CONCEPTO TÉCNICO No CT - 4501
Revisión de Estudio Particular de Respuesta Local
de Amplificación de Ondas Sísmicas
Artículo 7 - Decreto 193 de 2006

ENTIDAD SOLICITANTE: Jose Joaquín Álvarez
LOCALIDAD: 10. Engativá
BARRIO: Santa Rosa
PROYECTO: **Proyecto Calle 80 No 69 J - 98**
DIRECCIÓN: Calle 80 No 69 J - 98
UPZ: 26. Las Ferias
TIPO DE RIESGO: Sísmico
EJECUTOR: ESPINOSA & RESTREPO
FECHA DE EMISION: Octubre 27 de 2006

Figura 2. Espectro de diseño recomendado.

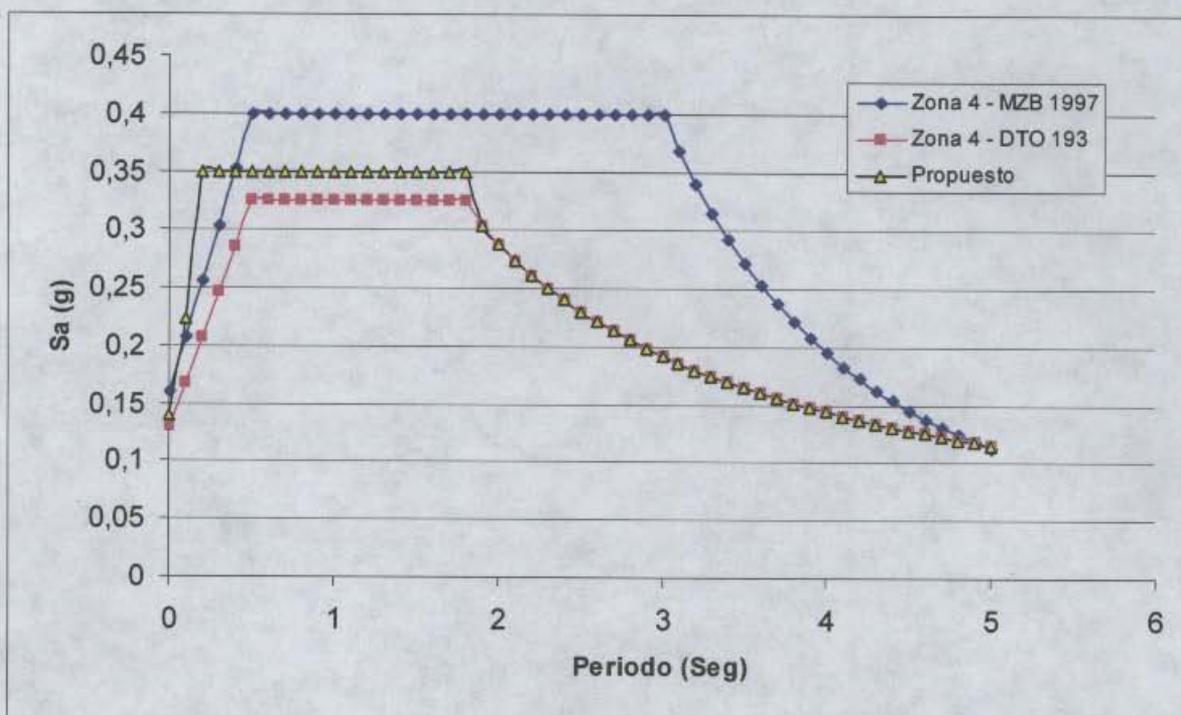
En la figura 27 del estudio que se reproduce en la figura 2, se presenta el espectro propuesto el cual tiene valores de aceleración por encima del mínimo establecido para la zona 4 según el Decreto 193 de 2006, para periodos inferiores a 1.8 segundos. Después de este periodo y hasta 5 segundos, los valores de aceleración espectral son iguales a los coeficientes espectrales mínimos para el diseño exigidos dentro del decreto 193 de 2006 para la zona 4.

El estudio cumple con este requerimiento.
